Addendum Addenda

No./No 2

Project Description / Description de projet SAS-01 Roof Replacement 000 Block/SAS-01 Replacement Du Toit 000 Bloc		
Project No./No de projet 6119	Departmental Representative / représentant ministériel Jazmin McLean	Date 25-May-2022
Solicitation No./N° de sollicitation 22-58003		
Notice: This addendum shall form part of the tender documents and all conditions shall apply and be read in conjunction with the original plans and specifications.		
Nota: Cet addenda fait partie intégrale des dossiers d'appel; toutes les conditions énoncées doivent être lues et appliquées en conjonction avec les plans et les devis originaux.

Nom du Projet:	National Research Council Roof Replacement	Date:	16 Mai, 2022
Adresse du Projet:	110 Gymnasium Place, Saskatoon, Saskatchewan	Nom Du Client:	National Research Council of Canada
Location du Projet:	Toit	Client Project/P.O. No.:	6119
Contact du Client:	Jazmin McLean	Numéro de Dossier Pinchin.:	300068.000
Chef de Projet de Pinchin:	Michael Evanyshyn	Méthode de Livraison:	Courriel

drawing
DETAIL D'EVEN DE PLOMBERIE
dessin

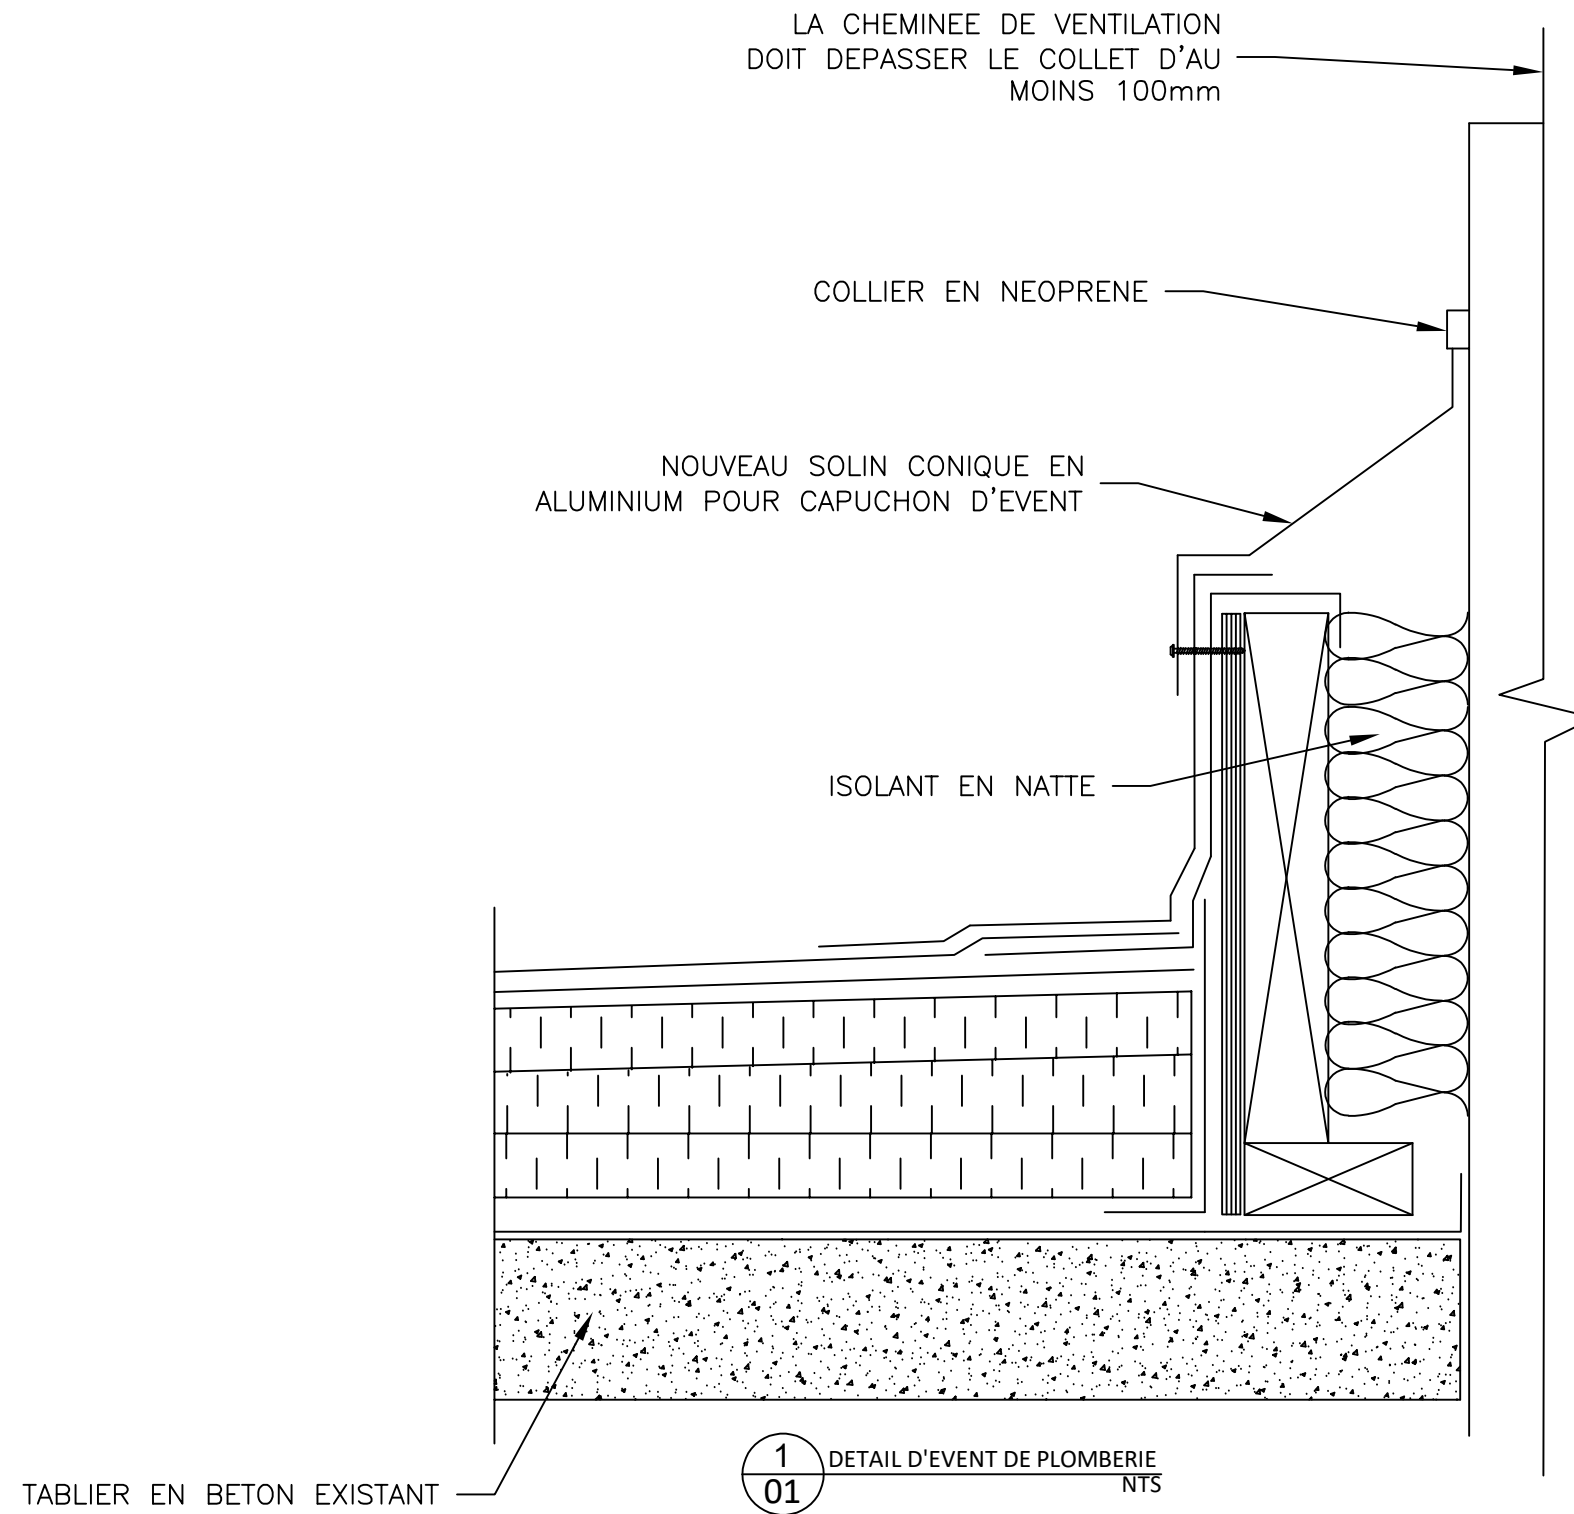
Q: Quel type d'évent de plomberie est acceptable pour l'utilisation?

R: Voir le détail SK01 inclus dans cet addendum.

drawing
DETAIL DE MACONNERIE
DU TOIT AU MUR

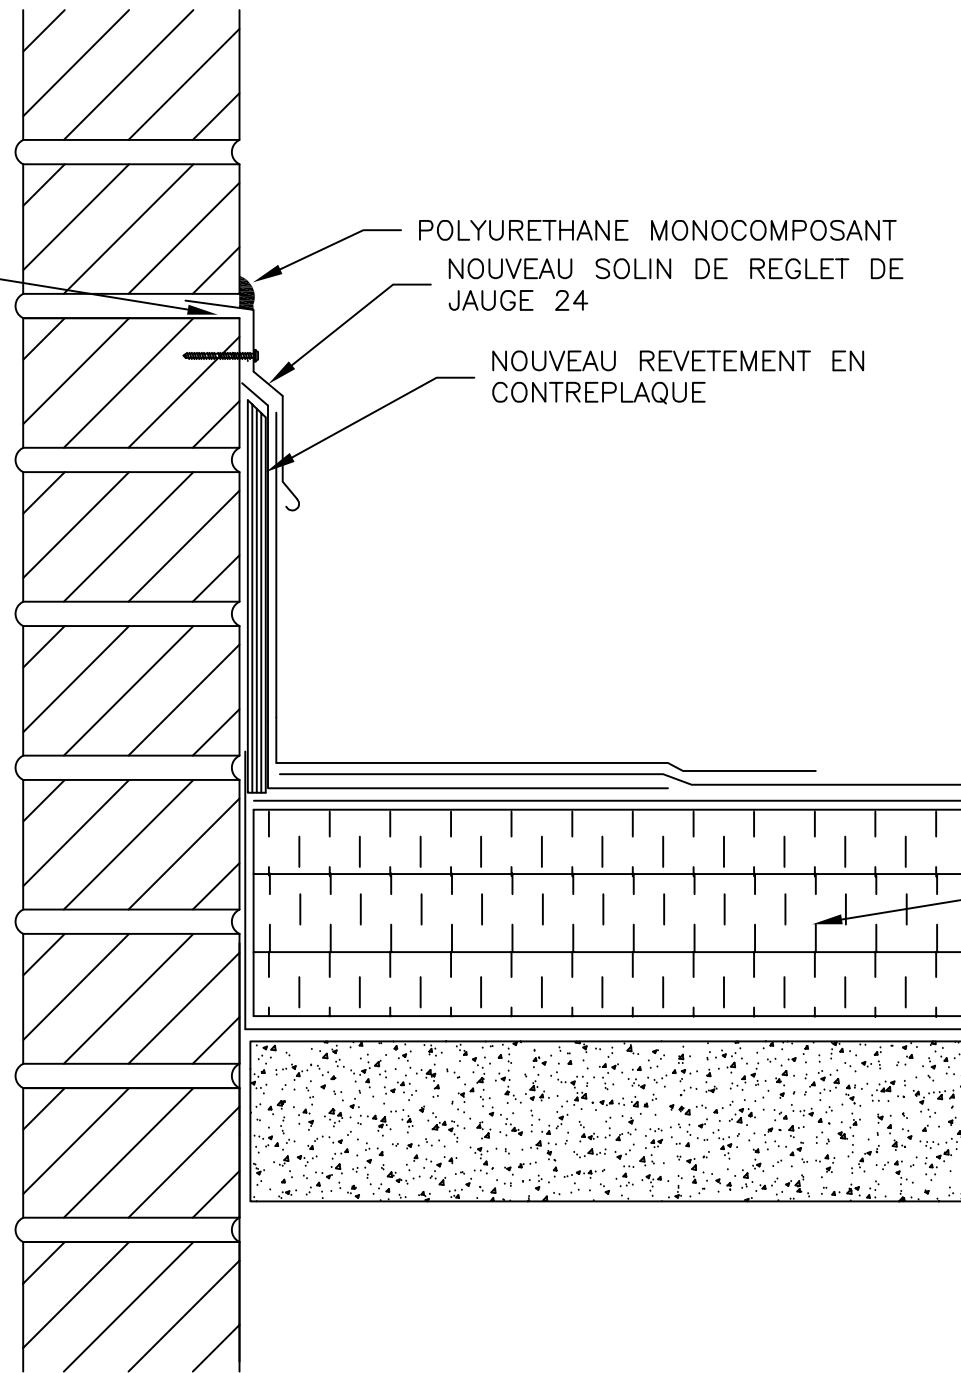
Q: Aucun détail n'est fourni pour les murs à bardage haut et bas. Peut-on fournir des détails?

Q: Aucun détail n'est fourni aux emplacements des briques des murets hauts et bas. Des détails peuvent-ils être fournis?

R: Voir le détail SK02 inclus dans cet addendum.

R: Voir le détail SK02 inclus dans cet addendum.
